Градска управа Пирот
Српских Владара број 82
Број: 404-783/2019
Датум: 30.09.2019.

ПРЕДМЕТ: ОДГОВОР НА ПОСТАВЉЕНО ПИТАЊЕ У ВЕЗИ ПОСТУПКА ЈН, РЕДНИ БРОЈ 1.3.21-П2/2019: РЕНОВИРАЊЕ ПРОСТОРА ЈЕДИНСТВЕНОГ УПРАВНОГ МЕСТА

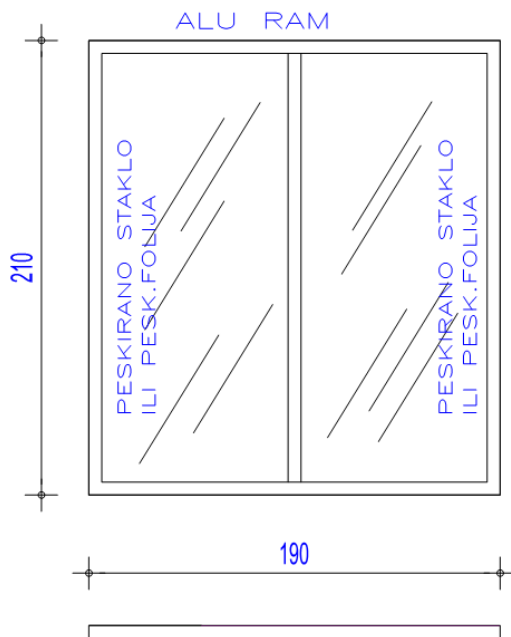
б) У позицији 12.3 у описима у прилогу нису дате дужине везане за постављање лога:

Потребно је да нам дате појашњење за:

1. У позицији бр. 1 потребно је дати укупну дужину лога. Штампарије и њихови дизајнери би требало на основу дате висине да добију и сразмерну димензију, дужину, ми смо оквирно добили 180-200 цм

2. У позицији бр. 2 потребно је дати дужину за лого и натпис . Штампарије и њихови дизајнери би требало на основу дате висине да добију и сразмерну димензију, дужину, ми смо оквирно добили 180-200цм

Накнадно је послат јпг-фајл и држаћемо се њега за висине, и димензије, у ЈУМ Лазаревац је рађено по овим димензијама и видећете да је то све јако добро усклађено.

ULAZNI VETROBRAN

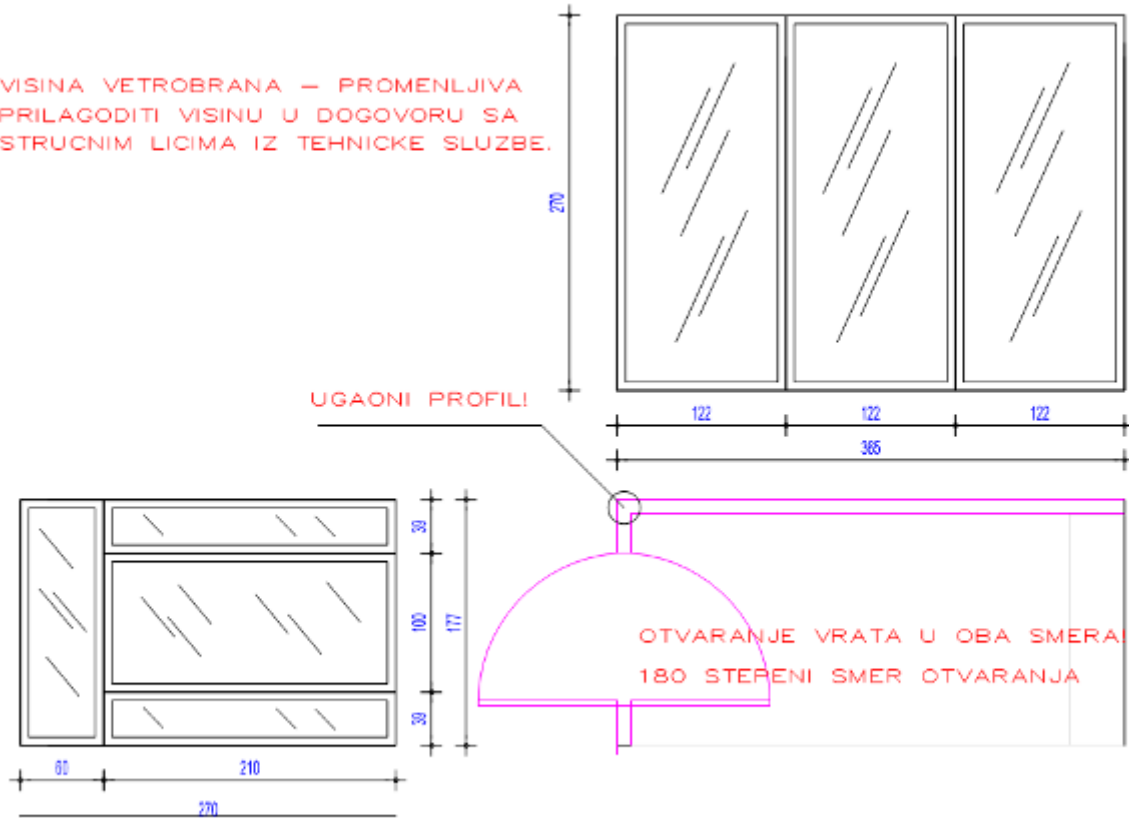
*У предмеру **Столарских радова** у позицијама 6.3; 6.4 и 6.5 нису дате димензије нити шеме столарије, те је потребно да се у наведеним позицијама оне прецизирају:*

6.3. Набавка и уградња стаклених фиксних елемената (ветробран улаз у ЈУМ) са алуминијумском подконструкцијом, (видети са произвођачима столарије димензије профила) Са свим оковима, пратећим лајснама. Овај део је мало незахвалан да ми дајемо цртеже, наши сарадници који раде столарију имају софтвере и јако прецизно дају цртеже са њиховим профилима. Шеме можемо послати, али је зарад квалитетниј одрађеног посла, боље да то ураде извођаћи након добијеног посла. За понуду, шаљемо шеме.

VISINA VETROBRANA – PROMENLJIVA
PRILAGODITI VISINU U DOGOVORU SA
STRUCNIM LICIMA IZ TEHNICKE SLUZBE.

sve mere proveriti na licu mesta pre kreatanja u proizvodnju!

POSTA/BANKA – SALTERI JUM PREGRADA

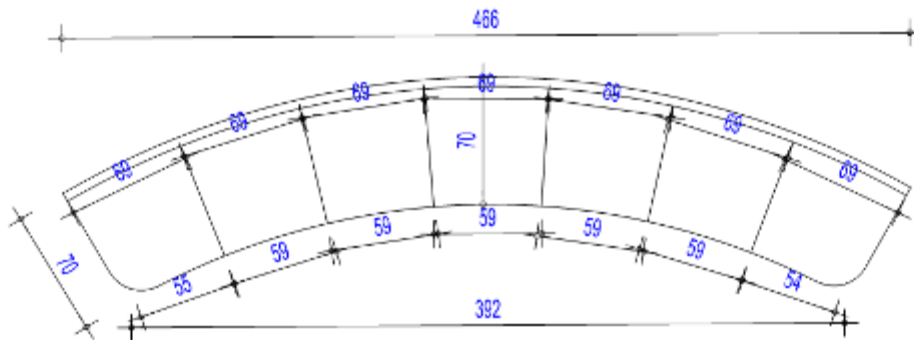
6.4. Набавка и уградња стаклене преграде са свим пратећим рамовима и профилима, у зони између шалтера поште/банке и шалтера ЈУМ. Шема дата маилом.

Препорука пескирано стакло или пескирана фолија.

UNTRASJNI STAKLENI IZLOG

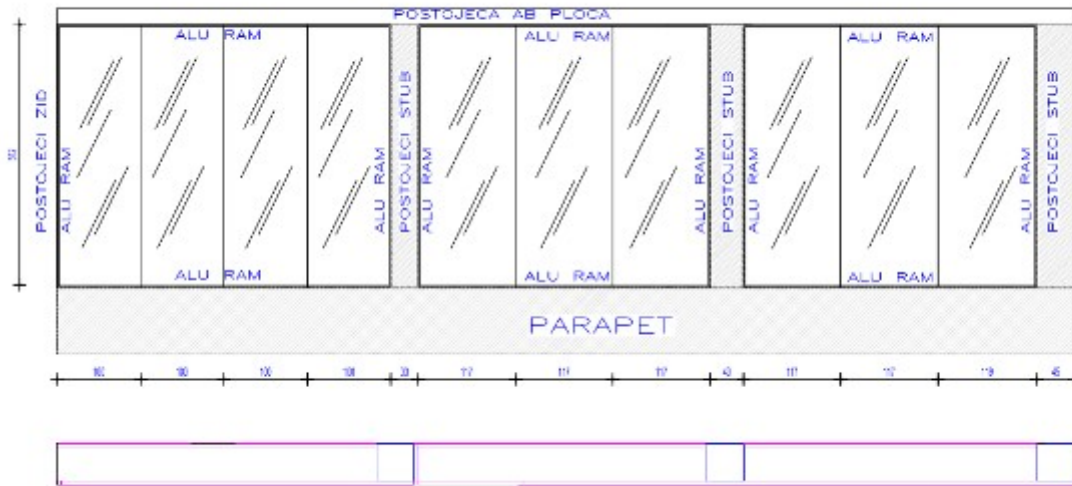
6.5. Набавка и уградња стаклене "стене" целом дужином постојећег излога, како би се обезбедио простор и убацили елементи који су значајни за град Пирот, ћилими, слике....Такође поставком стакала у том делу добиће се и боља топлотна изолација која је потребна да простор функционише и у хладним-ветровитим данима. Убацити нискоемисионо стакло,пуњено аргоним, које штеди енергију 4/(9,12,15)/4 нискоемисионо. Шема дата у маилу.
